### 3 整備要領

部 品	目 次	整 備 要 領	各 部 品
スーク用モードエ ホルマインイモード	3-1 エンジン ..... 3-2 〔1〕エンジンクーリングシステム ..... 3-2 〔2〕エアインテークシステム ..... 3-4	3-2 T2 書類	0000T000064

**[1] ワイヤリングハーネス****整備要領****(1) アース****1. ルームランプアース**

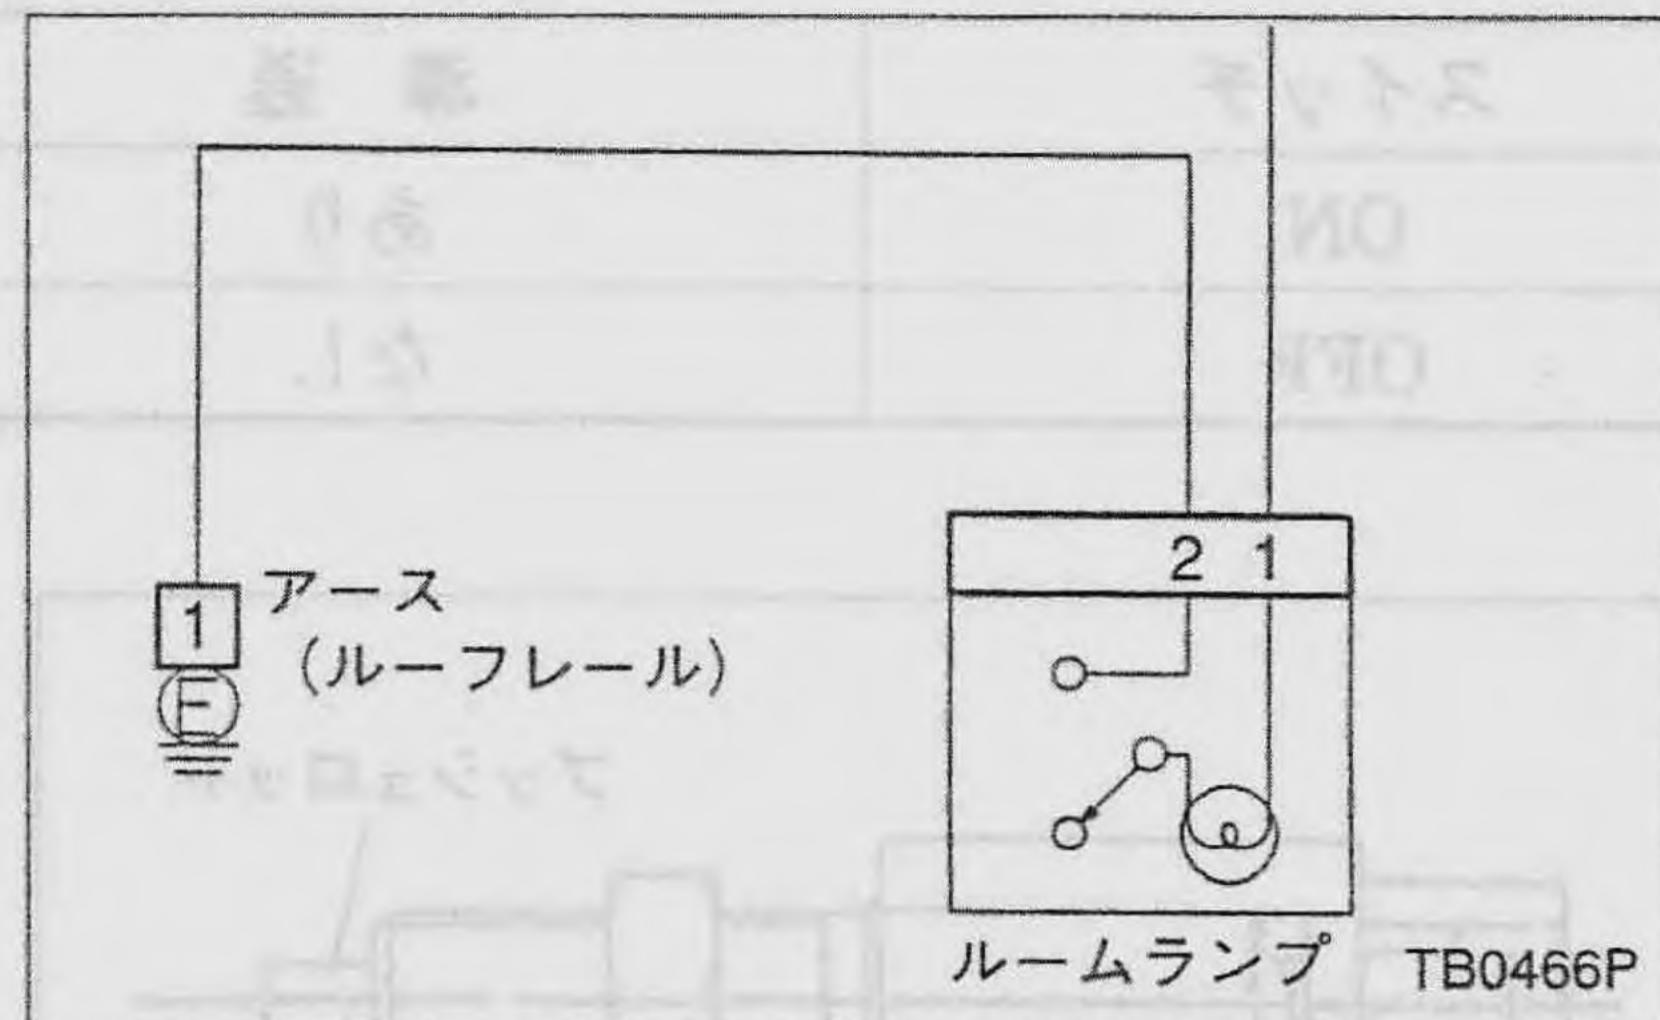
ルームランプのアース位置を、室内から、フロントルーフレールに変更した。(タッピングビス止め)

電動パワーステアリングのアースを、別端子で同一場所にアースする方法から、他のアース線と同じ端子でステアリングビームに固定する方法に変更した。

**(2) コネクター****1. ルーフコードコネクター**

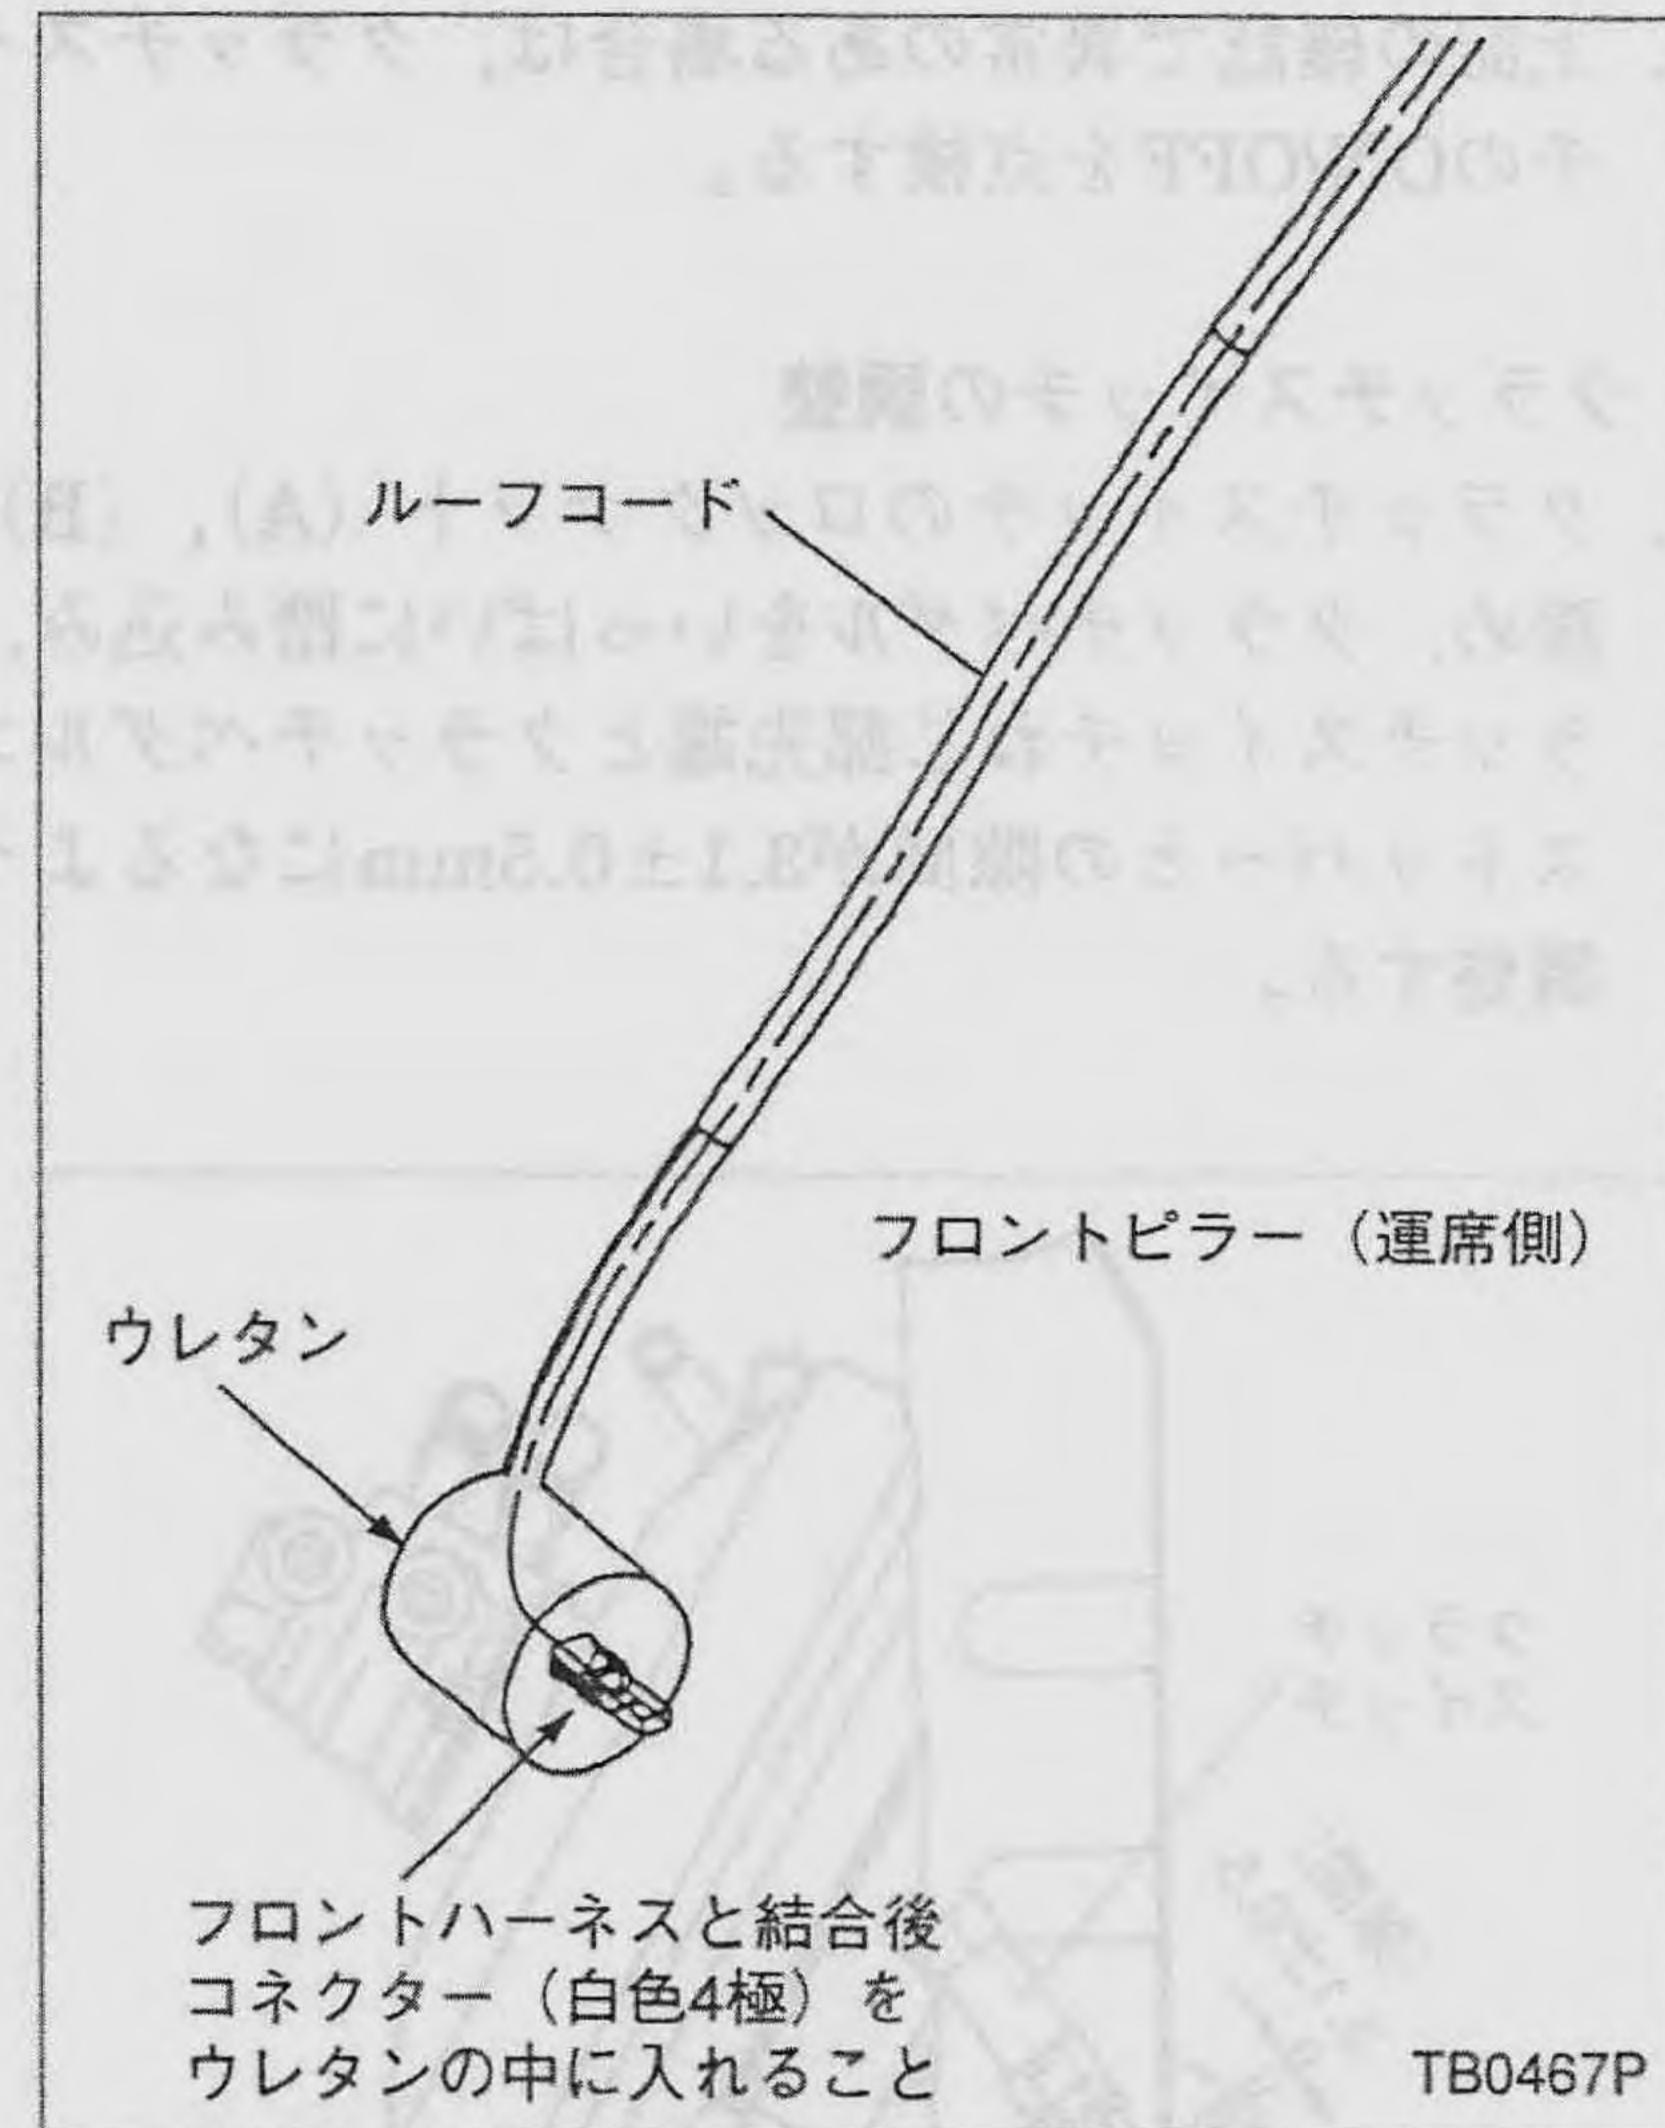
雑音対策のため、ルーフコードとフロントハーネスの結合コネクター（白色4極）を結合後、ウレタンの中に入れること。

フロントサブセンサー (センター) を廃止したことにより、フロントサブセンサー (センター) (A803) ~コントロールユニット (A800) 間の配線がなくなり、コントロールユニットのフロントサブセンサー (センター) 入力端子18番と19番は空きとなる。(他の端子番号・コネクター番号および回路に変更はなし)

不具合コードの33は、フロントサブセンサー (センター) の廃止によりなくなる。
